L. dz. DZP- 482/20

Dotyczy: PN-52/20 przetargu nieograniczonego na **Budowę Centralnego Zintegrowanego Szpitala Klinicznego w Poznaniu - centrum medycyny interwencyjnej (etap I CZSK) w zakresie Modułów 1, 2a, 2b i 3b w formule „zaprojektuj i wybuduj”**.

W związku z pytaniami dotyczącymi prowadzonego postępowania przetargowego, Zamawiający, zgodnie z art. 38 ust. 1 i 2 ustawy z dnia 29 stycznia 2004 r. Prawo zamówień publicznych (Dz. U. z 2019 r., poz. 1843 ze zm.) udziela odpowiedzi.

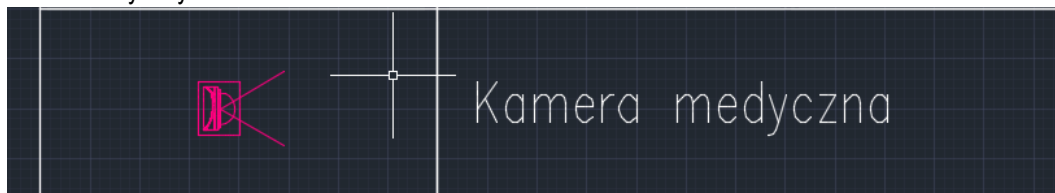
Prosimy o rozróżnienie Kamer CCTV które są medyczne a które nie. Brak rozróżnienia w PW i Załączniku Nr 2.6_branża elektryczna

Zamawiający podkreśla, że nadrzędnym dokumentem jest PFU. Projekt PW (pomocniczy) wskazuje które kamery należą do systemu medycznego a które do ogólnego, na projekcie PW (pomocniczym) występuje inny symbol dla kamer medycznych:

Jednocześnie Zamawiający zwraca uwagę, że do Wykonawcy należy dobór nowej ilości kamer dostosowany do zmienionej ilości łóżek.
